# BOLETÍN TÉCNICO

BT NO. 1044

## Asunto: Motores Superior en Línea Estilo Intermedio vs. Nuevo Estilo.

## Motor en Línea 825 Estilo Nuevo

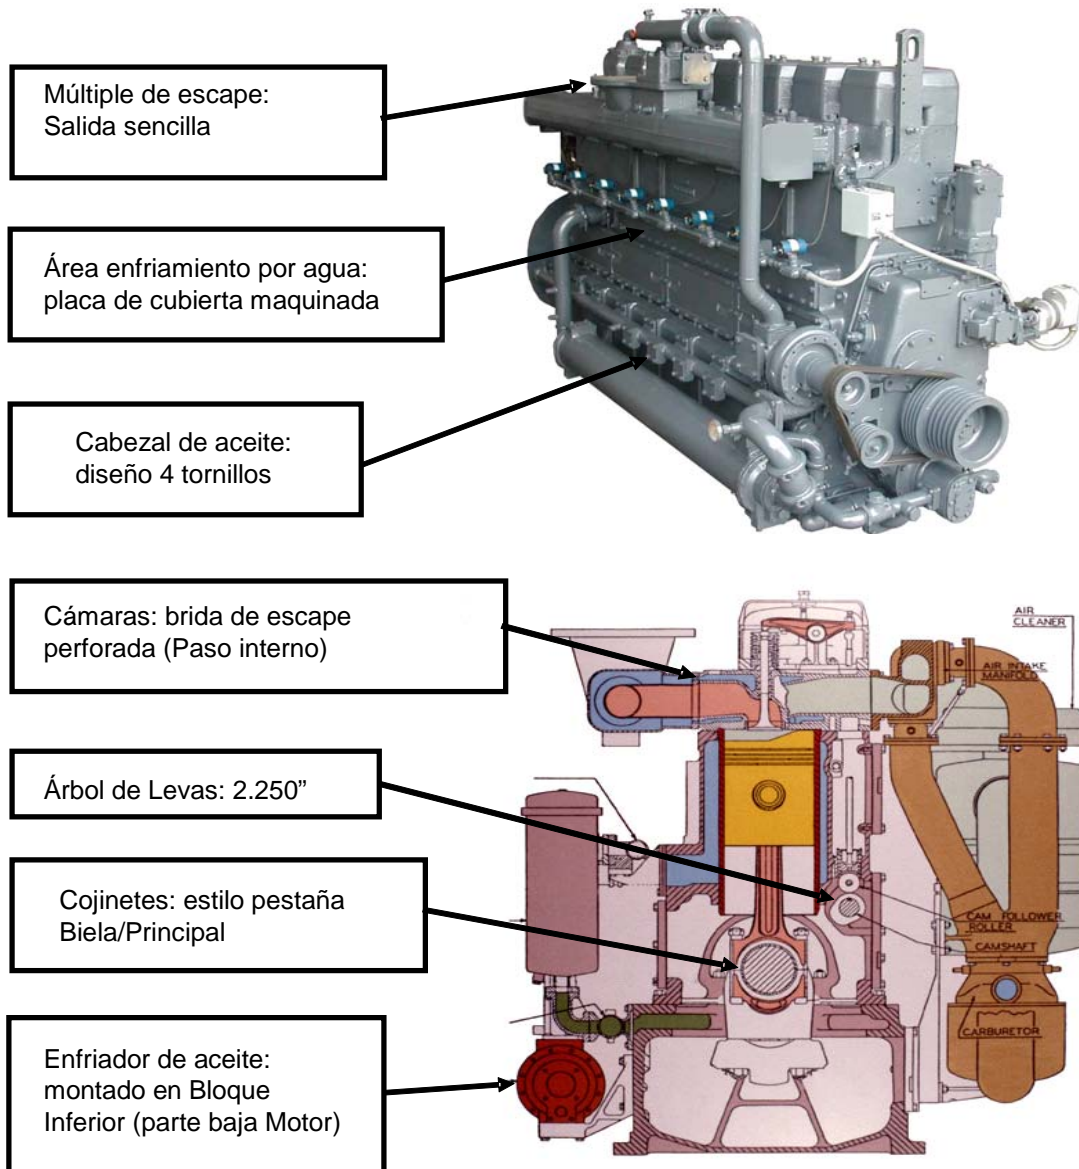
<u>Nuevo estilo</u>	<u>Estilo intermedio</u>
• Número de serie del motor:	6 dígitos	5 dígitos
• Cabezal/Múltiple de aceite:	diseño 4 tornillos	diseño 2 tornillos
• Diámetro del árbol de levas:	2.250 "	2,125"
• Área de enfriamiento con agua (bloque):	Placa de cubierta maquinada (longitud total bloque)	Cabezal fabricado de tubería

• Posición enfriador de Aceite:	Montado en Bloque Inferior (Bajo)	Montado en Bloque de Cilindros (Alto)
• Múltiple de escape:	Salida sencilla	Salida doble
• Ubicación Caja de Termostatos:	Brida salida escape (4)	Frontal Múltiple escape (3)
• Cojinetes Principal/Biela:	Estilo Pestaña	Estilo Pin
• Saltos de agua:	Un salto externo (Cámara a Bloque)	Dos saltos externos (Cámara a Múltiple Escape & Cámara a Bloque)
• Cámaras de Cilindros de Fuerza:	Brida escape taladrada (Paso Interno)	Brida escape no taladrada (paso Ext.)
